2023년도 문화재위원회

제7차 건축문화재분과위원회 회의록

- ▣ 회의일시 : 2023. 7. 20.(목), 14:00 ~ 15:30
- ▣ 장 소 : 국립고궁박물관 회의실
- ▣ 출석위원 : 전봉희, 곽동엽, 손태진, 박경식, 안선호,
이찬희, 이향미, 정광용, 정정남, 최지음(탄원)
(이상 10명)
- ▣ 심의내용 및 의결사항 : 이하 자료와 같음

☐ 보물 “구미 금오서원 정학당”, “구미 금오서원 상현묘” 주변 건축행위 등에 관한 허용기준 【 지형도면(지적)】

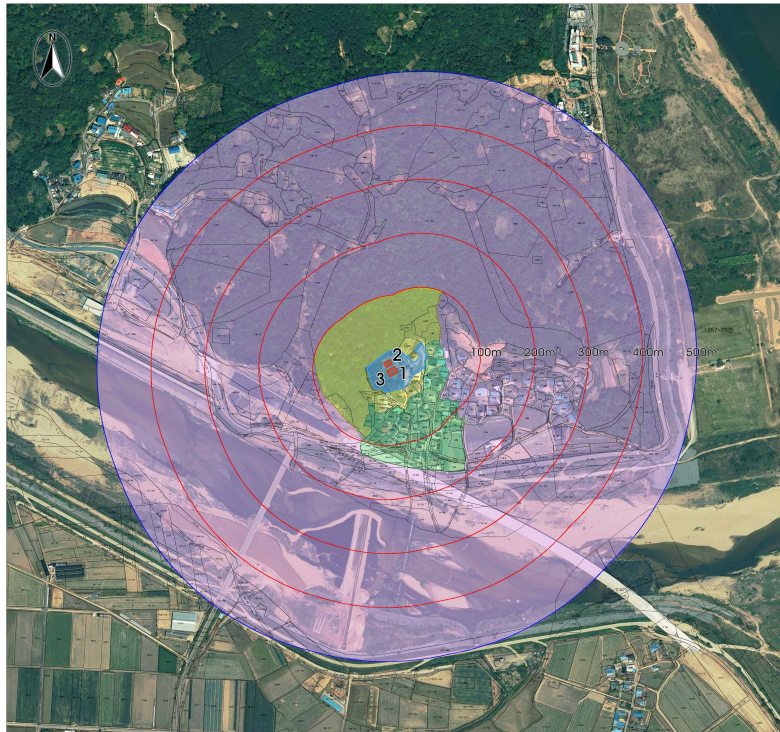
- 보류
 - 282전, 281대 고도높이에 대한 재검토 후 재심의
